リコール届出一覧表

リコール届出日:令和 05 年 02 月 22 日

リコール届出番号	外-3566	リコール開始日	準備が整い次第
届出者の氏名又は名称	Stellantis ジャパン株式会社 代表取締役社長 打越 晋	製作国 : フランス共和国 製作者名 : Automobiles PEUGEOT 問い合わせ先 : 専用フリーダイヤル TEL:0120-840-240 製作国 : フランス共和国 製作者名 : Automobiles CITROEN 問い合わせ先 : 専用フリーダイヤル TEL:0120-55-4106 ホームページ : https://www.stellantis.jp	
不具合の部位(部品名)	原動機(タイミングベルト)		
基準不適合状態にあると認める構造、装置又は性能の状況及びその原因	タイミングベルトにおいて、特定の燃料や添加剤の影響によるエンジンオイルの変質のため、エンジンオイルに浸された構造のタイミングベルトの劣化が進行しているものがある。そのため、タイミングベルトの表面が剥離してブレーキバキュームポンプが破損し、ブレーキ倍力装置の機能が低下する		
改善措置の内容	全車両、以下の措置を実施する。 ① タイミングベルトを点検し、劣化が確認された場合は、タイミングベルト、バキュームポンプ、オイルフィルターを新品に交換する。 ② エンジン ECU のソフトウェアを対策プログラムに更新し、倍力装置の機能低下に関する警告機能を追加する。		
不 具 合 件 数	0 件	事 故 の 有 無	なし
発 見 の 動 機	本国からの情報による。		
自動車使用者及び自動車特定整備事業者に周知させるための措置	・使用者:ダイレクト メール等で通知する。 ・自動車特定整備事業者:日整連発行の機関誌に掲載する。 ・弊社ホームページに掲載する。

改善箇所説明図

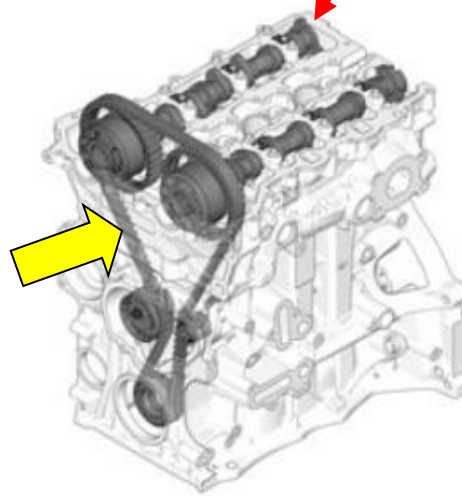
タイミングベルトにおいて、特定の燃料や添加剤の影響によるエンジンオイルの変質のため、エンジンオイルに浸された構造のタイミングベルトの劣化が進行しているものがある。そのため、タイミングベルトの表面が剥離してブレーキバキュームポンプが破損し、ブレーキ倍力装置の機能が低下する。

全車両、以下の措置を実施する。

- ① タイミングベルトを点検し、劣化が確認された場合は、タイミングベルト、バキュームポンプ、オイルフィルターを新品に交換する。
- ② エンジン ECU のソフトウェアを対策プログラムに更新し、倍力装置の機能低下に関する警告機能を追加する。
